S.S. 182 "TRASVERSALE DELLE SERRE"

Superamento del Colle dello Scornari

PROGETTO DEFINITIVO

Parere CTVA n.184 del 26 febbraio 2021—Nota di riscontro

Profilo verticale della velocità delle onde S, in funzione della profondità – MASW 2

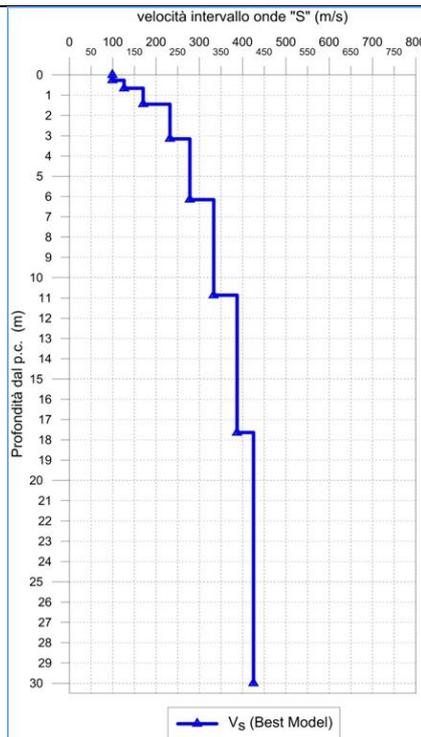
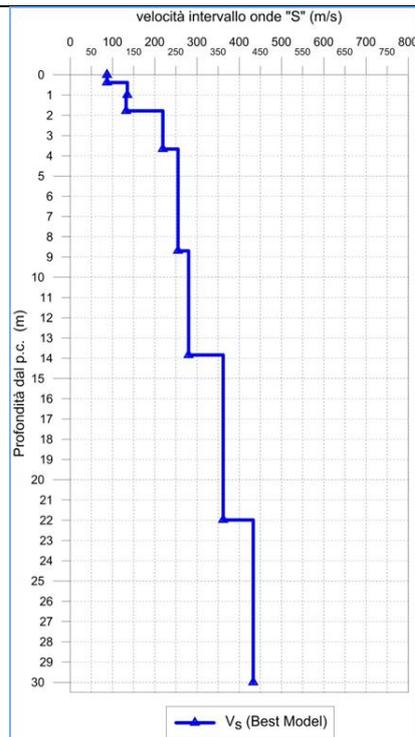
Con riferimento alla caratterizzazione sismica, la relazione geologica rimanda per una trattazione di dettaglio in merito alla pericolosità sismica dell'area di progetto a quanto esposto nell'elaborato "Relazione sismica", non presentato con la presente procedura, limitandosi a riepilogare le informazioni significative per la progettazione sismica delle opere, con riferimento alle NTC 2018. Desti qualche perplessità l'affermazione che *"Alla luce delle indagini geofisiche disponibili e associate a campagne geognostiche pregresse, fermo restando ulteriori approfondimenti da eseguire nella successiva fase progettuale, l'areale di progetto risulta al momento, caratterizzato dalla categoria di sottosuolo: C "Depositi di terreni a grana grossa mediamente addensati o terreni a grana fina mediamente consistenti con profondità del substrato superiori a 30 m,*

Durante l'ultima campagna di indagini geognostiche sono stati realizzati ad integrazione delle indagini sismiche pregresse:

Le incertezze derivate dalle poche indagini pregresse e dalla loro effettiva variabilità, sono state colmate dalle ultime prospezioni sismiche.

Codice indagine	Valore Vs,eq
MAWS MW1	289 m/s
MAWS MW2	336 m/s
MAWS MW3	292 m/s

Pertanto, alla luce delle risultanze delle indagini geofisiche realizzate sia nelle fasi precedenti ed opportunamente integrate da quelle eseguite nell'ultima campagna di indagini (2019), l'areale di progetto può essere classificato dalla categoria di sottosuolo di tipo C: *“Depositi di terreni a grana grossa mediamente addensati o terreni a grana fina mediamente consistenti con profondità del substrato superiori a 30 m, caratterizzati da un miglioramento delle proprietà meccaniche con la profondità e da valori di velocità equivalente compresi tra 180 m/s e 360m/s”.*

Stralcio della carta geomorfologica con evidenza del tratto associato al corpo di frana quiescente

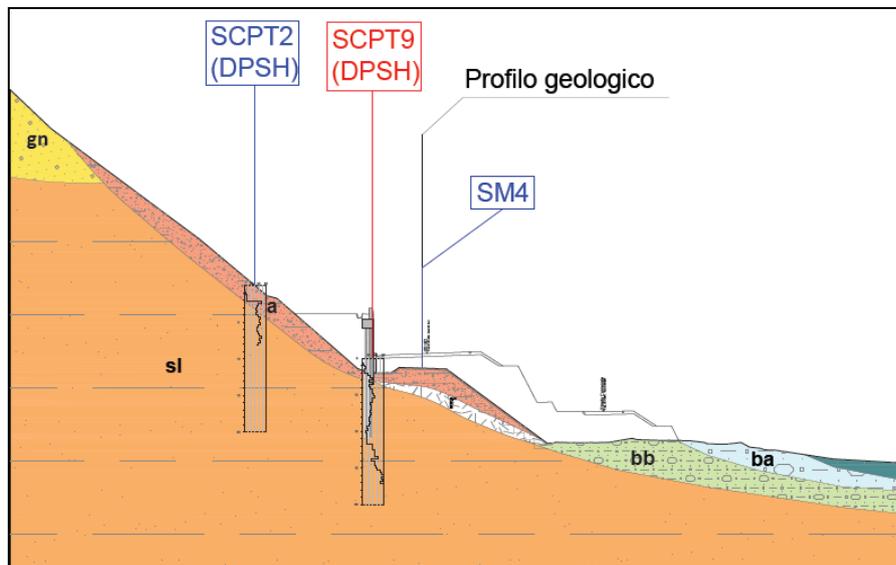
Le forme e i processi di origine gravitativa riconosciuti nel primo tratto di intervento sono da ricondurre essenzialmente ad un limitato corpo di frana originatosi per un movimento di tipo colamento lento, al quale è stato associato uno stato di attività di tipo quiescente. La ridotta estensione areale del fenomeno in oggetto, le indagini e rilievi svolti hanno permesso di identificare uno spessore di terreno coinvolto mediamente tra 2 e 3 m. Tali forme sono limitate ai livelli superficiali e si esauriscono entro pochi metri a partire dal piano campagna.

Per analizzare le condizioni di stabilità globale del versante, sia ante operam che post operam, sono state eseguite analisi di stabilità con il metodo dell'equilibrio limite, con superfici di scorrimento circolari che interessano profondità maggiori rispetto allo spessore di coltre, che risultano soddisfatte sia in condizioni statiche sia in condizioni sismiche.

Lungo l'asse stradale in progetto è prevista la realizzazione di una paratia di pali in dx. La scelta progettuale è stata quella di mantenere la quota della testa paratia prossima al p.c. attuale, in modo da contenere gli scavi ed evitare la rimozione della vegetazione esistente. Per la realizzazione dei pali sarà realizzato un rilevato provvisorio, nelle aree di riprofilatura è previsto un intervento di rinverdimento mediante stesa di terreno vegetale e idrosemina e un sistema di raccolta e canalizzazione delle acque.

Il muro esistente non interferisce con l'opera in progetto. Si evidenzia, inoltre, che la realizzazione del rilevato provvisorio al piede del muro stesso, costituisce un intervento stabilizzante, migliorandone le condizioni di stabilità.

Stralcio sezione tipo su rilevato esistente

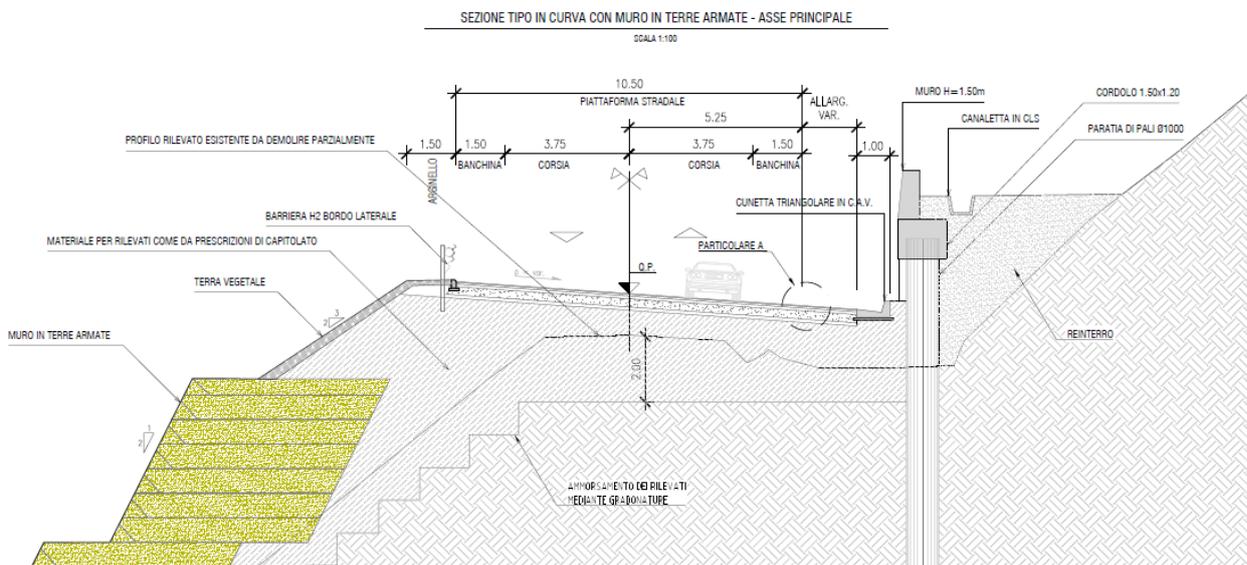
Il tratto di strada fino a pk 0+550, soprattutto nella parte iniziale e centrale, risente in modo più significativo delle attività avviate in passato e associate al corpo del rilevato, nonché alla presenza di infrastrutture di contenimento (muri) e idrauliche (tombini scatoari). Il corpo del rilevato risulta caratterizzato dalla presenza dei terreni di riporto, costituiti da litologie prevalentemente sabbiose e sabbioso-limose, idonee dal punto di vista granulometrico, ma non adeguatamente compattati e addensati, come scaturito dalle indagini di densità in situ e di carico su piastra, realizzate nel corso delle indagini pregresse. Pertanto, sarà necessario verificare, anche con indagini ulteriori, l'utilizzo di tali terreni e/o l'asportazione almeno del livello più superficiale. Non essendo stati oggetto di adeguate opere di regimazione delle acque superficiali, sono stati e lo sono tutt'ora oggetto dei processi di dilavamento ed erosione, riscontrati durante i rilievi di campo.

Nel tratto iniziale del tracciato, l'effetto della pregressa attività di costruzione è rappresentato dalla presenza del corpo del rilevato non completato. Questo è costituito da terreni prevalentemente sabbiosi e sabbioso-limosi, idonei a norma di capitolato dal punto di vista granulometrico, ma non adeguatamente compattati. Per il rilevato parzialmente realizzato si prevede la rimozione, asportazione di radici e resti vegetali e successiva ricompattazione in posto dello strato superiore. Il costipamento sarà eseguito per gli strati dello spessore previsto da Capitolato e fino a conseguire i valori previsti di densità in situ.

Negli altri tratti di rilevato, viste le caratteristiche dei terreni in sito e i risultati delle prove di carico su piastra (eseguite a 0,2 m dal piano campagna), si prevede un intervento di bonifica con sostituzione dei terreni per uno spessore di 50 cm, oltre ai 20 cm di scotico.

Stralcio del profilo geologico rappresentante il tratto di strada associato alla Galleria Artificiale

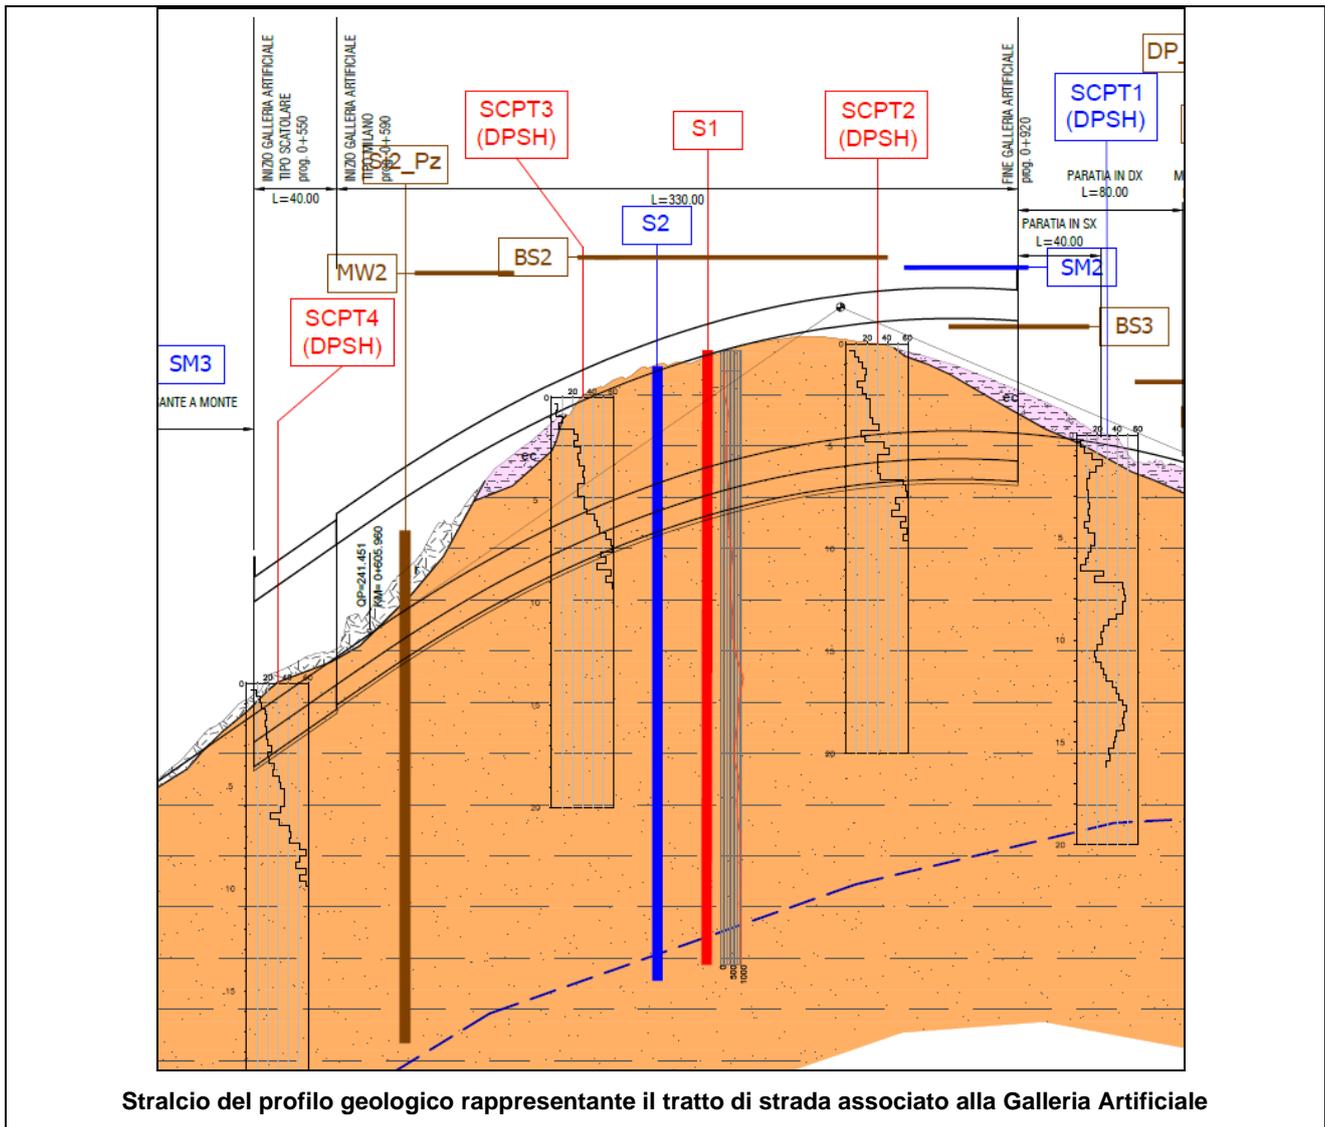
L'opera d'arte più importante dell'intervento in oggetto è rappresentata dalla Galleria Artificiale di lunghezza di 370 m, compresa tra le progressive 0+550 e 0+920, posta in corrispondenza del tratto di scavalco del Colle Scornari. Dal punto di vista geologico, l'opera e lo scavo annesso saranno realizzati, quasi complessivamente, nei depositi plio-plestocenici dell'unità sabbioso – limosa (sl), con caratteristiche litotecniche che variano in funzione del grado di cementazione e di addensamento. Solo nella parte iniziale riferita al secondo tratto, realizzato con il "Metodo Milano", gli interventi potrebbero interferire in modo significativo con i depositi di copertura associati alle coltri eluviocolluviali (ec), dove sarebbero previsti anche spessori massimi dell'ordine di 7-8 m, localizzati tra le progressive 0+600 a 0+640 circa. Tali depositi sono costituiti da sabbie limoso-argillose e subordinatamente da limi -argillosi di colore bruno e grigio, privi di struttura, con livelli ghiaiosi, che non presentano caratteristiche geotecniche ottimali. *Tale situazione dovrà essere confermata nella fase progettuale successiva, anche per mancanza di indagini dirette eseguite nella porzione d'area in questione.*

Il sondaggio Si2_Pz, realizzato durante la campagna di indagini integrativa ed ubicato alla pk 0+620 circa, ha permesso di definire nel dettaglio il reale spessore della coltre eluvio-colluviale in corrispondenza dell'opera. In particolare, la potenza della coltre eluvio colluviale è stata notevolmente ridotta, rispetto alle precedenti fasi progettuali, passando dai 7-8 metri ipotizzati a 1-2metri.
